AVIS DU CONSEIL DU PATRIMOINE DE MONTRÉAL ET DU COMITÉ JACQUES-VIGER

Émis le 25 juillet 2025, à la suite de la réunion en comité mixte du 20 juin 2025

Requalification du site de l'ancien institut des Sourdes-Muettes

AC25-PMR-02_ERRATUM

Image 1 : Vue axonométrique du projet montrant la relation entre les bâtiments patrimoniaux et les nouvelles constructions.

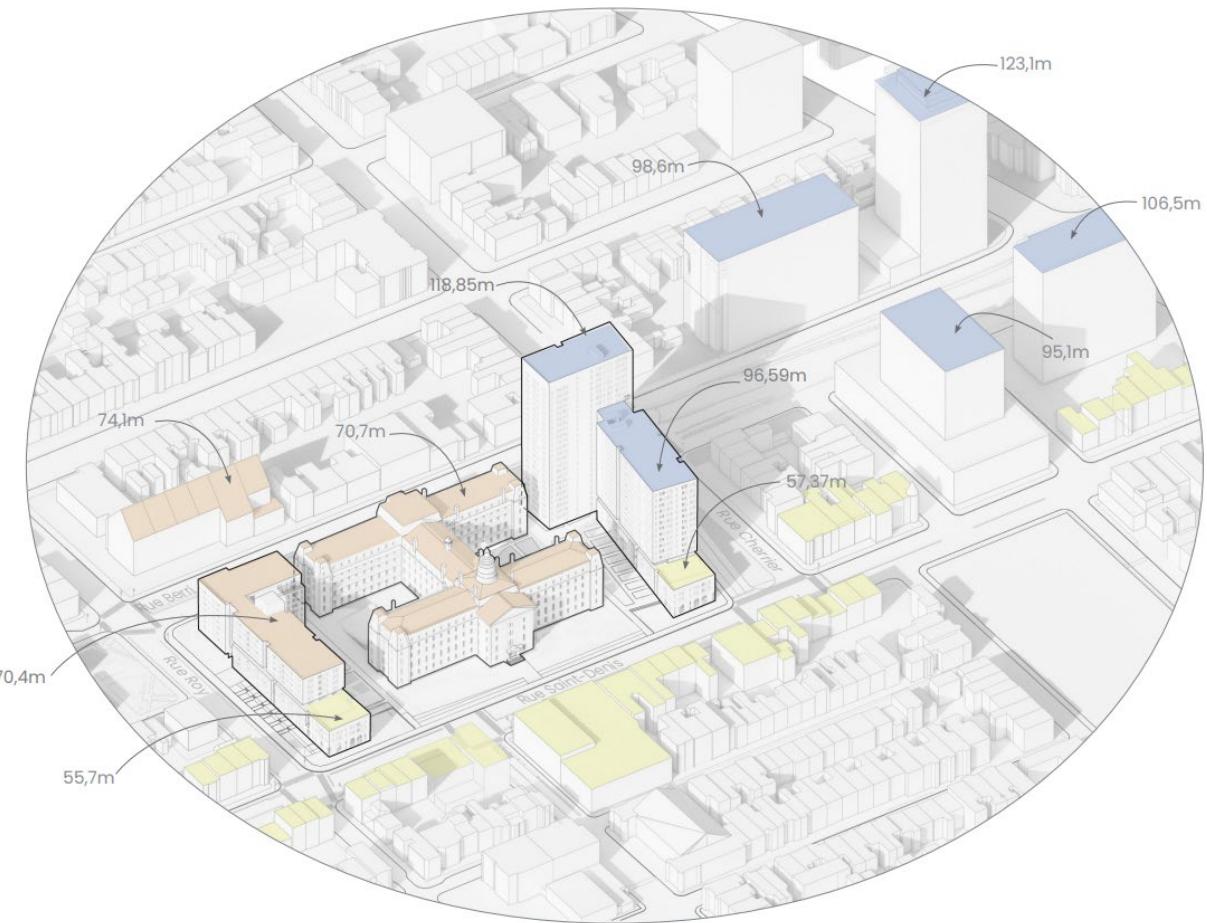
Le comité salue la prédominance du plan en « H » dans le projet ainsi que la manière dont les nouveaux bâtiments ceinturent l'édifice patrimonial, évoquant les anciennes palissades. Il attire toutefois l'attention des demandeurs sur le potentiel que représente la largeur actuelle de l'emprise publique des rues Berri et Cherrier. Ces configurations héritées d'une logique aujourd'hui dépassée de favoriser la circulation automobile, nuisent aujourd'hui à l'intégration harmonieuse du site dans son environnement immédiat.

Toutefois, le comité se questionne sur l'alignement recherché sur la rue Saint-Denis, et le comité croit qu'un travail est à poursuivre pour réduire la volumétrie des avant-corps pour préserver la lisibilité du front patrimonial et atténuer l'effet de densification sur les rues Roy et, surtout, Cherrier. Afin de dégager de meilleures perspectives visuelles sur l'édifice, il suggère d'envisager un recul et/ou de moduler plus graduellement les hauteurs et de considérer la visibilité du clocher de la chapelle comme un critère guidant la configuration des avant-corps.

La modulation de la volumétrie est également recommandée pour les nouveaux bâtiments projetés au coin des rues Berri et Cherrier. Bien que le choix d'implanter les immeubles les plus imposants à cet endroit s'impose de lui-même, il y a matière à en atténuer les effets davantage. Le comité estime que les hauteurs proposées (jusqu'à 25 étages pour la tour) auront un impact considérable sur les bâtiments patrimoniaux et le voisinage, nuisant à l'intégration du projet. Avant d'envisager des solutions par le traitement architectural, le comité juge qu'un travail est à poursuivre pour articuler plus finement les volumes et intégrer plus graduellement les hauteurs.

3. Moduler les hauteurs et réduire la volumétrie des avant-corps pour préserver les perspectives sur les bâtiments patrimoniaux et le clocher de la chapelle.

4. Articuler plus finement les volumes et intégrer plus graduellement les hauteurs de l'aile Cherrier.
5. Élaborer un programme de restauration rigoureux misant sur la durabilité des travaux et le respect des techniques constructives, matériaux traditionnels et savoir-faire s'y rapportant.
